REGIONE LIGURIA

Settore Ecosistema Costiero e acque

Oggetto: ***S930*** *- Procedimento di Verifica di assoggettabilità a VIA per un "Nuovo impianto di recupero rifiuti di natura inerte e messa in riserva di rifiuti non pericolosi, da insediarsi nel Comune di Genova – Ponte Rubattino – Via Giovanni Bettolo".*
Proponente: GENERAL SMONTAGGI SPA
*Osservazioni del pubblico, comunicazione agli enti interessati della pubblicazione della documentazione e attivazione di collaborazioni per l'istruttoria tecnica - art 19 c.3 e c.4 D. Lgs. 152/2006.****Riscontro****.*

Figura A: rappresentazione cartografica dell'area di intervento rispetto ai corpi idrici individuati nel PTA

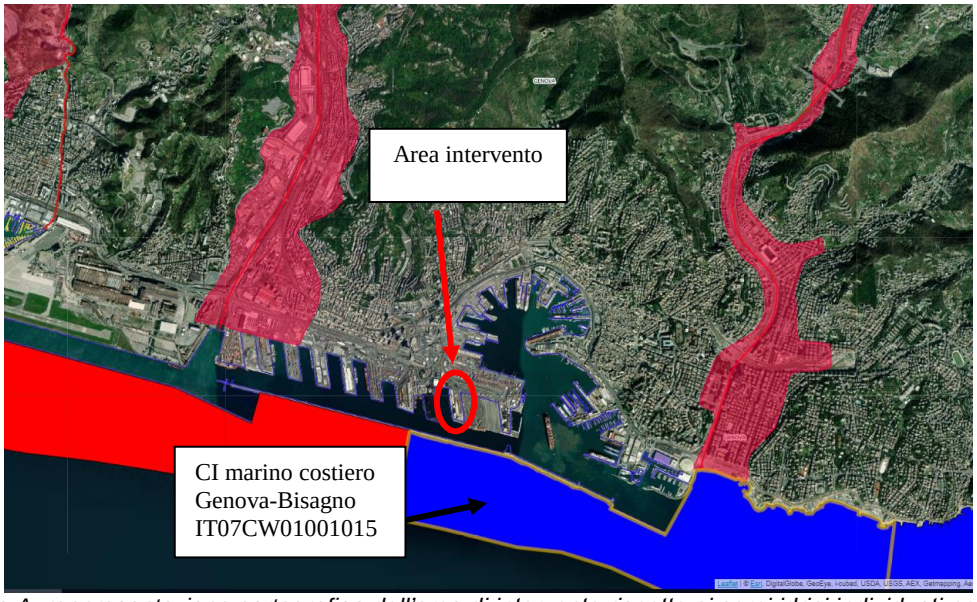
Per quanto concerne la compatibilità con il Piano regionale di Tutela delle Acque- PTA ad oggi vigente (aggiornamento DCR n. 11/2016), si evidenzia che l'area di intervento è localizzata in ambito portuale, al di fuori di corpi idrici sotterranei e superficiali individuati dallo stesso PTA, come evidenziato nella Figura A seguente. Dal punto di vista del Piano di Tutela delle Acque, peraltro, è la stessa area portuale che costituisce pressione sul corpo idrico marino tipizzato dal PTA, localizzato di fronte all'area prevista per il progetto, e denominato "Genova-Bisagno" codice IT07CW01001015; si può affermare che l'area portuale "internalizza" tutta una serie di pressioni tipiche dei grandi bacini portuali tra cui l'immissione di vari scarichi.
Giova evidenziare che il corpo idrico "Genova-Bisagno" codice IT07CW01001015 è, in base all'ultima classificazione dei corpi idrici di cui alla DGR n. 1161/2021, in stato chimico ed ecologico buono.
